**Réponse à la demande de renseignements no. 2 de la
Régie de l'énergie
(Version caviardée)**

DEMANDE DE RENSEIGNEMENTS N° 2 DE LA RÉGIE DE L'ÉNERGIE (LA RÉGIE) RELATIVE À LA
MÉTHODOLOGIE D'IDENTIFICATION DES ÉLÉMENTS DU RTP

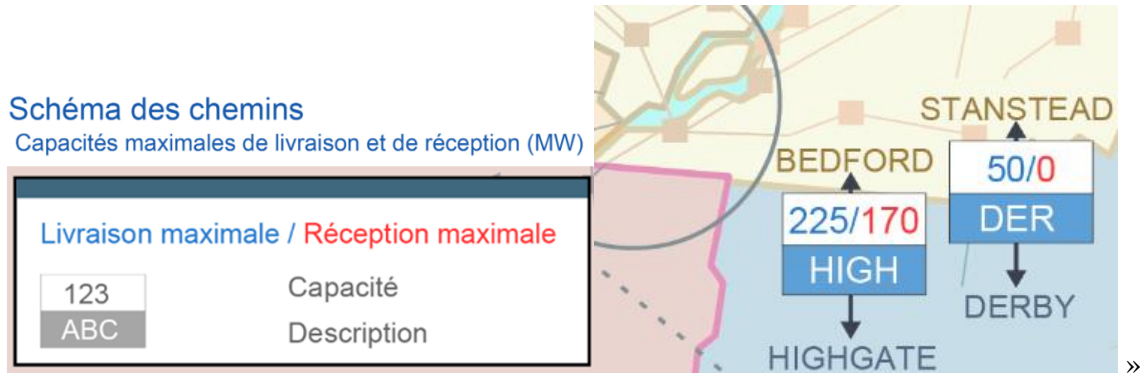
(iv) Selon le site OASIS, les chemins de livraison HIGH et DER ont les puissances indiquées ci-dessous :

Demandes :

R11.2 Le Coordonnateur fournit au tableau suivant, les données demandées à la question 11.2.

Afin de répondre à la question, le Coordonnateur procédera en deux (2) parties.

- 1- En ce qui concerne l'importance de cette interconnexion pour le RTP, le Coordonnateur est d'avis que cette LIT doit être maintenue dans le RTP pour les raisons énoncées à la réponse R11.1.1.
- 2- Quant à l'importance de cette interconnexion pour la fiabilité, le Coordonnateur soumet que la ligne L1400 n'a pas un impact notable sur la fiabilité du réseau. Comme le tableau ci-haut le démontre, le transit moyen et en pointe sont insuffisants pour que la ligne puisse compromettre l'exploitation fiable du réseau et aucun critère de la définition du RTP proposée permet son inclusion. En somme, seule sa caractéristique transfrontalière fait en sorte qu'elle est importante pour le RTP.
